Rapport de la Commission pour la réfection de la route d'Avenches avec remplacement de la conduite des eaux claires (2024/06)

1/ Evaluation technique de la zone 2

1.1 Carrefour central

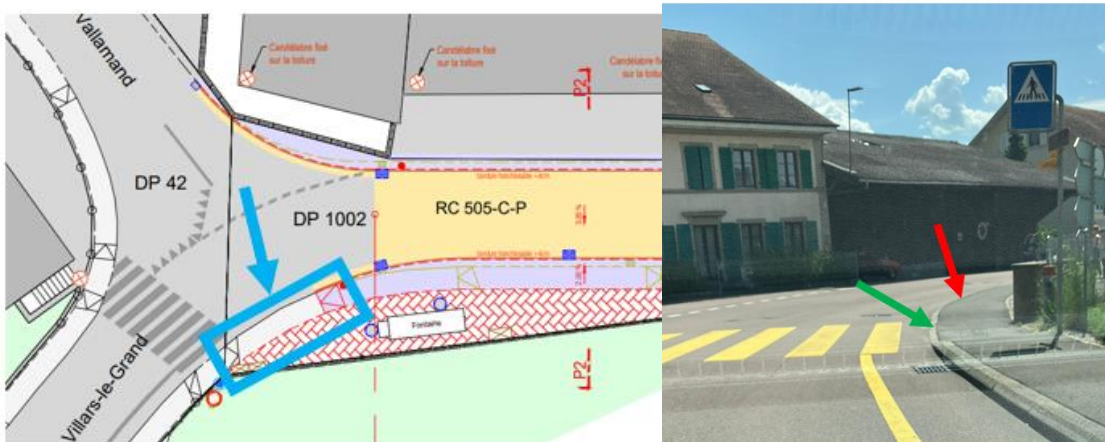
La commission a identifié que le projet proposé ne prévoit pas la réfection du trottoir entre la flèche rouge et la flèche verte sur l'image suivante.

Ce secteur est représenté par un cadre bleu sur l'extrait du plan suivant :

Selon la commission, il n'est pas judicieux de laisser ces 5 mètres de ce vieux trottoir, entre la flèche rouge et la flèche verte. Ceci pour des raisons d'esthétisme, mais aussi de cohérence par symétrie avec le trottoir franchissable prévu de l'autre côté de la route à ce même endroit. Il est à relever aussi qu'il y a un passage pour piétons et un trottoir avec bordure auparavant (image de droite), qui force déjà à ralentir. Avec un amendement, la DGMR devra être consultée pour valider ce point.

- *De rallonger le nouveau trottoir franchissable côté sud jusqu'au passage pour piéton situé sur la route en direction de Villars-le-Grand.*

1.2 Place de parc devant le cabinet de physiothérapie et le restaurant

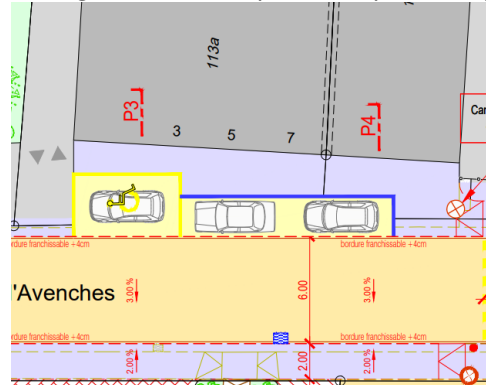
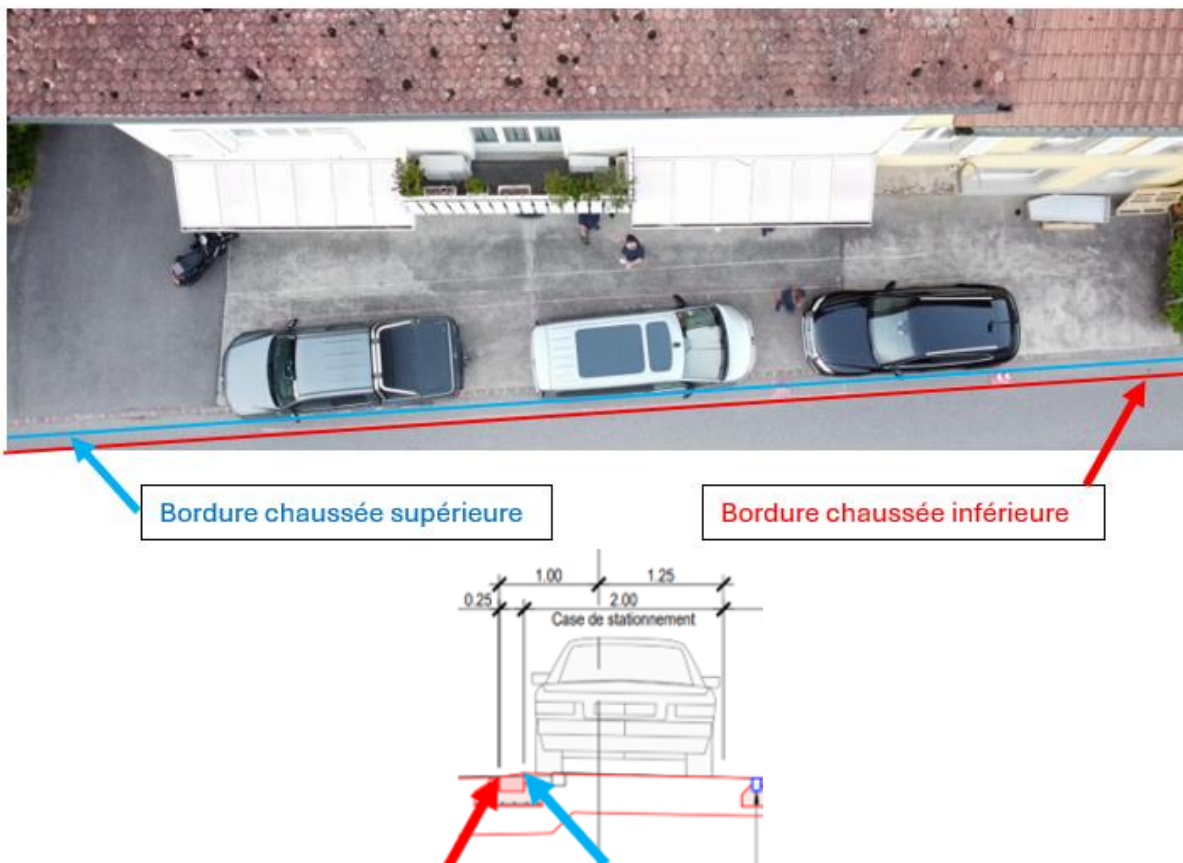
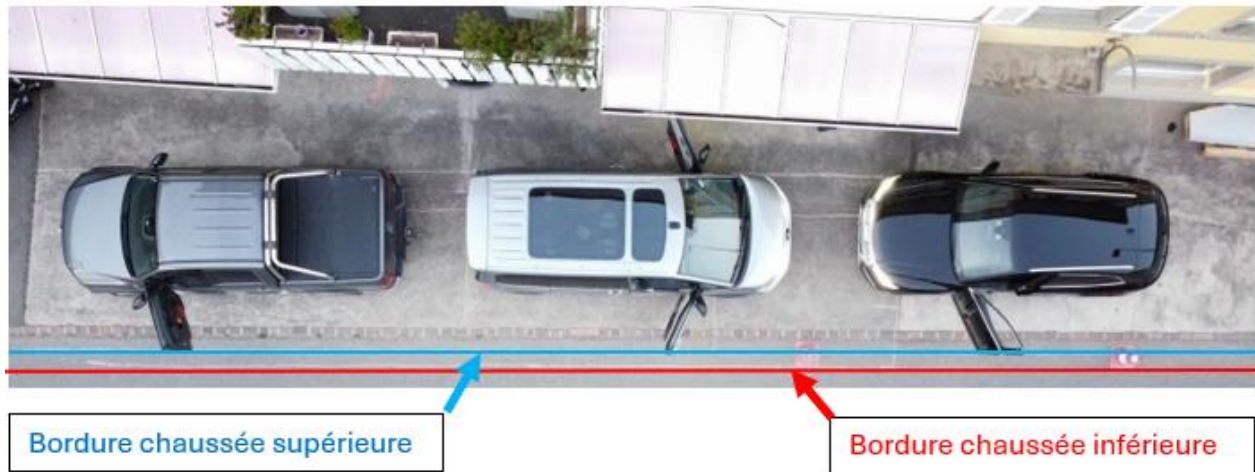
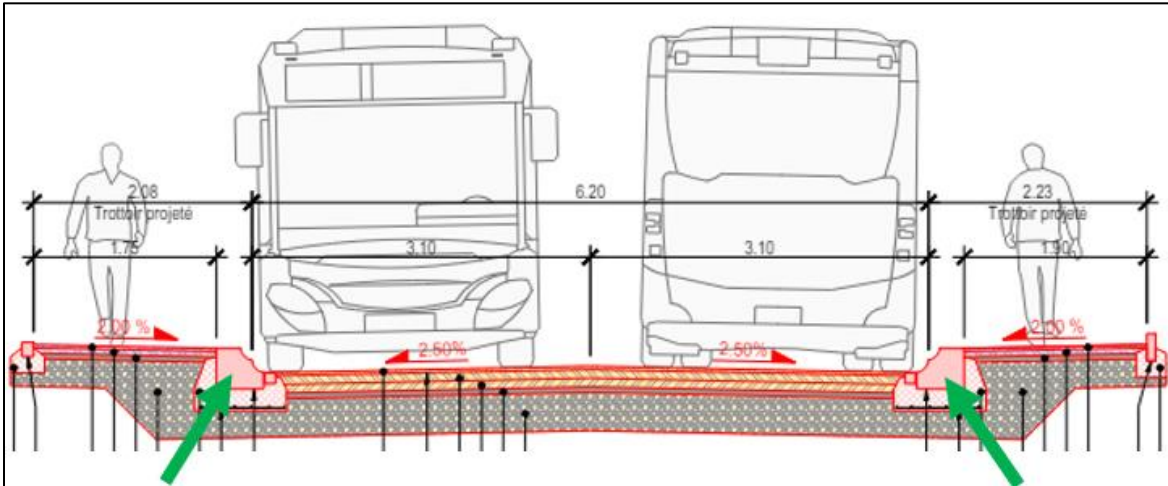
La commission soutient l'approche de garder les trois places de parc indiquées sur l'extrait du plan suivant.

Pour rappel, en 2023, la commission avait suggéré de déplacer ces places en direction du bâtiment. En effet, l'ouverture des portières s'effectue directement sur la chaussée.

Sur les plans proposés pour ce préavis, ces deux places sont toujours indiquées étant directement en bordure de la chaussée.

L'image suivante, prise depuis un drone, présente les places de parcs en bordure de la chaussée selon les plans. La chaussée sera rétrécie, c'est pour cela que la bordure inférieure en rouge se trouve à l'intérieur de la chaussée actuelle.

L'image suivante présente une vue complémentaire avec l'axe des places de parc déplacé de 65cm en direction du bâtiment.

Selon la réalité du terrain, avec le déplacement de ces places de 65cm en direction du bâtiment, la distance restante entre les places et le bâtiment a été validée par l'ensemble des personnes mentionnées ci-dessus et la commission.

A noté que ce déplacement évite l'ouverture des portières des voitures directement sur la chaussée. Selon la commission, la sécurité est par conséquent améliorée significativement.

- *De déplacer l'axe des trois places de parc de 65cm en direction des bâtiments*

1.3 Secteur arrêt de bus et parking devant le bâtiment communal

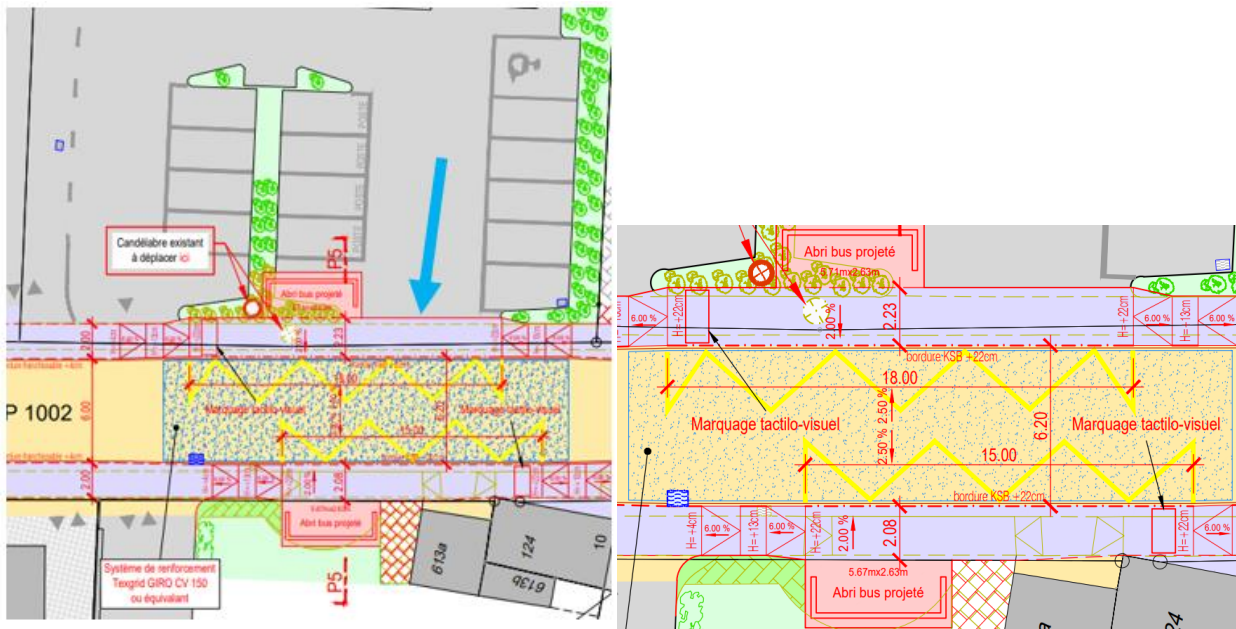
La commission précise que les trottoirs ne seront pas franchissables au niveau des arrêts de bus (voir flèches vertes). La largeur de la chaussée prévue dans le projet actuel est de 6,2m à cet endroit.

A noter qu'il ne sera plus possible d'entrer et de sortir du parking devant le bâtiment communal au niveau de la flèche bleue indiquée sur l'image suivante.

En effet, les normes imposent cette zone comme non franchissable, ceci lié à l'infrastructure utile et imposée pour l'arrêt de bus côté nord. Une bordure haute et infranchissable est prévue à cet endroit.

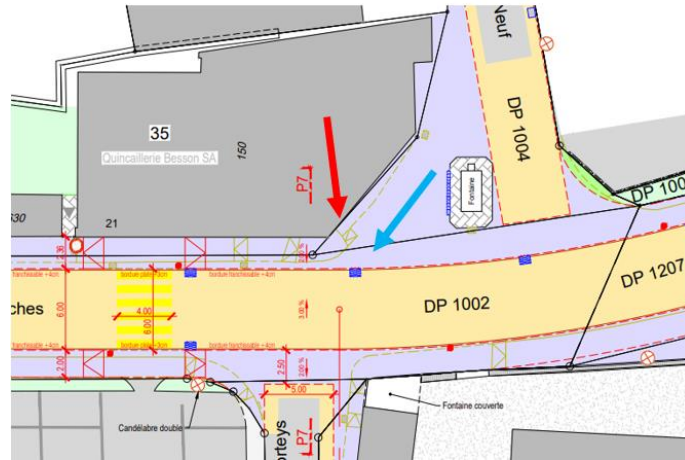
Dans la zone des arrêts de bus, sans trottoir franchissable des deux côtés de la chaussée, le projet prévoit une largeur de 6,2m.

La commission estime cette largeur de 6,2m comme trop étroite dans cette zone avec des bordures infranchissables de chaque côté. La commission propose d'ajouter 30cm de marge de sécurité en plus, donc de corriger cette largeur de chaussée à 6,5m.

- D'augmenter la largeur de la chaussée entre les bordures non franchissables de la zone arrêts de bus à 6,5m, afin de permettre le croisement de deux camions avec une marge de sécurité.

1.4 Secteur quincaillerie Besson

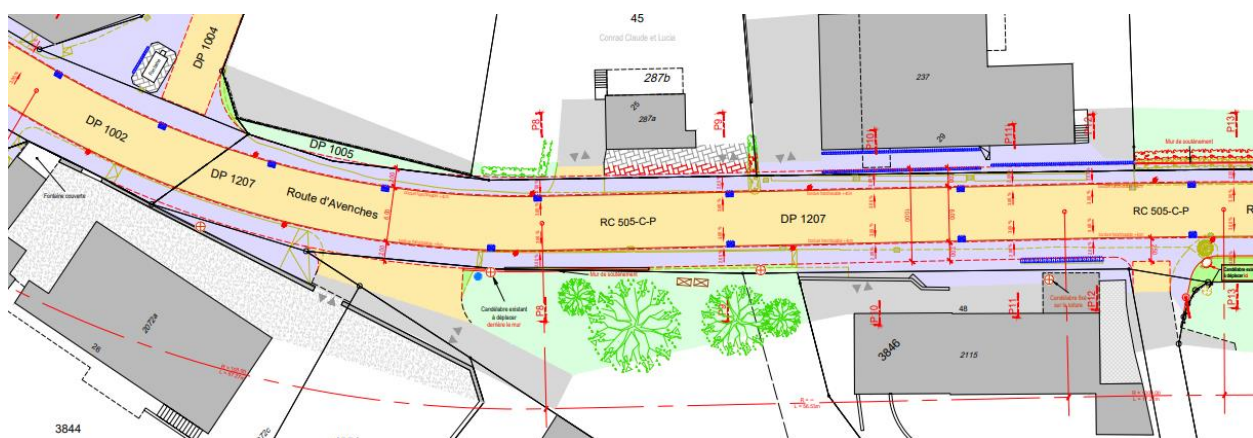
La flèche rouge sur l'image suivante indique une des entrées et sorties de la quincaillerie Besson. Dans cette zone, tous les trottoirs sont franchissables sur les deux côtés de la route.

Pour la commission, après les travaux, le projet devrait permettre l'option d'installer un poteau ou une barrière de sécurité à cet endroit si nécessaire (voir flèche bleue). Cette suggestion a été faite à la Municipale et à l'ingénieur.

Selon l'ingénieur Monsieur Duc, cette option est envisageable, mais il n'est pas convaincu de son efficacité. A voir après les travaux.

3.1 Trottoir côté nord

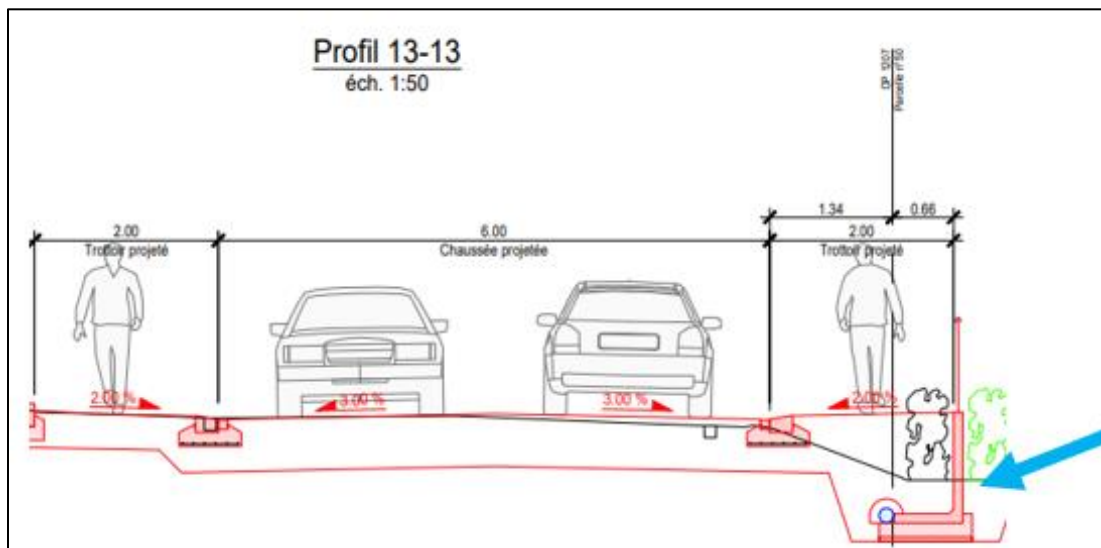
Avec un talus naturel côté nord le long de la route dans cette zone, le projet de réfection doit dans tous les cas prévoir un mur de soutènement (voir les flèches bleues sur les deux images suivantes).

Avec ou sans double trottoir, ce mur de soutènement doit être prévu.

En effet, en considérant les travaux obligatoires pour ces murs de soutènement, il ne serait pas logique de ne pas directement finaliser, après remblaiement, avec un revêtement type trottoir sur le dessus.

3.3 Secteur présélection pour les cyclistes avant le pont de la Broye

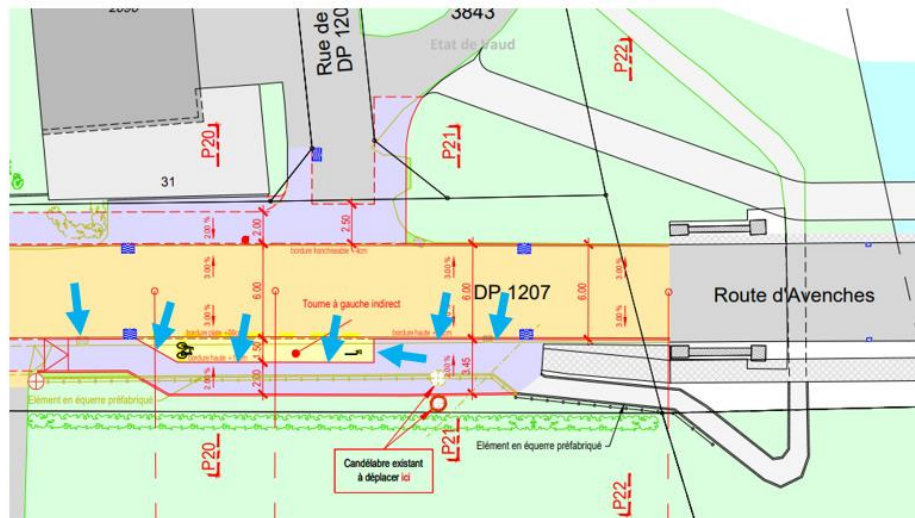
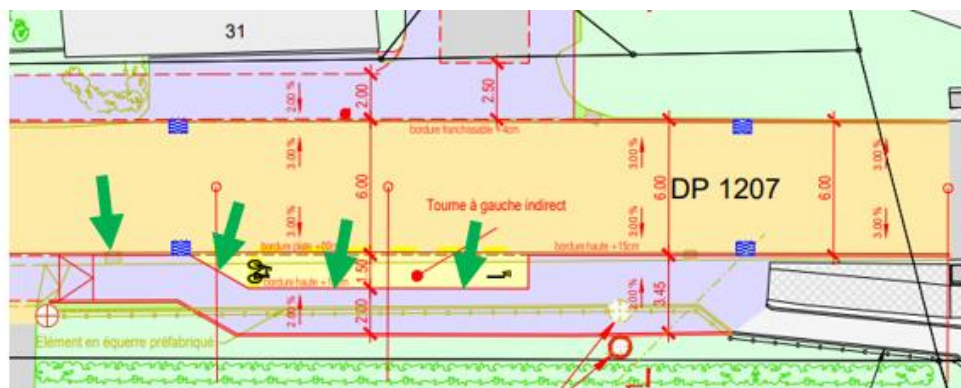
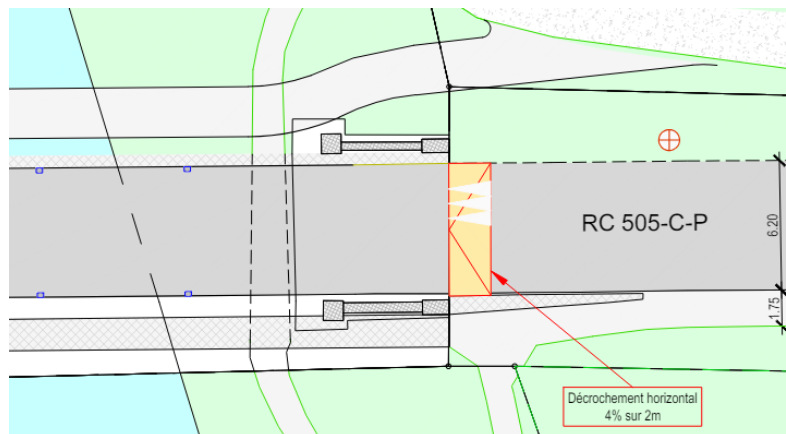
La commission a identifié que les plans proposés indiquent une bordure haute de 15 cm de hauteur aux endroits indiqués par les flèches bleues sur l'image suivante.

Avec un trottoir franchissable auparavant en provenance du centre du village, la commission estime qu'il y a ici des risques pour les cyclistes de heurter cette bordure avec le pédalier (au niveau des deux premières flèches bleues à gauche). Même chose lorsque les cyclistes seront à l'intérieur de cette zone de présélection.

La commission estime nécessaire de considérer une bordure franchissable aux endroits indiqués par les flèches vertes sur l'image suivante.

Pour la bordure de 15 cm de hauteur au fond et à la suite de la présélection, la commission l'estime judicieuse. Les cyclistes ne sont pas supposés aller plus loin en direction du pont.

- De prévoir un trottoir franchissable en arrivant depuis le village, incluant le biais de 45° et la longueur de la présélection.

5/ Profil type de la chaussée avec double trottoir

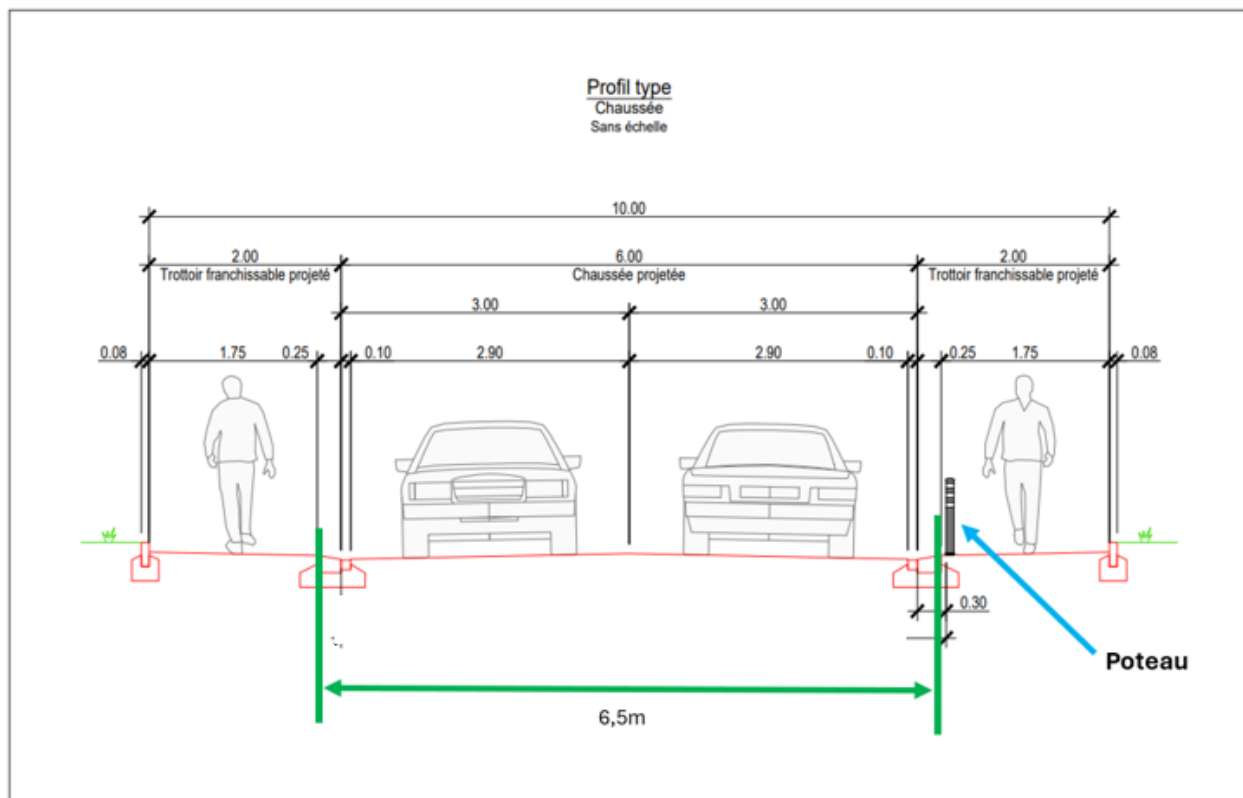
L'image suivante, qui a été fournie par l'ingénieur, présente le profil type de la chaussée avec double trottoirs franchissables pour la mise à l'enquête de ce projet.

Pour que deux camions puissent se croiser, une largeur de 6,5m serait raisonnable dans cette zone selon la commission (zone avec double trottoirs franchissables).

En considérant les dimensions ci-dessous, si deux camions devaient se croiser, 6,5m sont disponibles selon le plan, ceci sans impacter de manière significative les piétons sur les trottoirs.

Ceci en faisant l'hypothèse que chaque camion s'écarte légèrement sur le rebord du trottoir franchissable (voir en vert sur l'image ci-dessous).

Un éventuel poteau (flèche bleue), n'impacte pas cette analyse.

A l'unanimité, la commission estime les diverses dimensions du profil type de la chaussée et des trottoirs présentés sur le plan ci-dessous comme raisonnables.
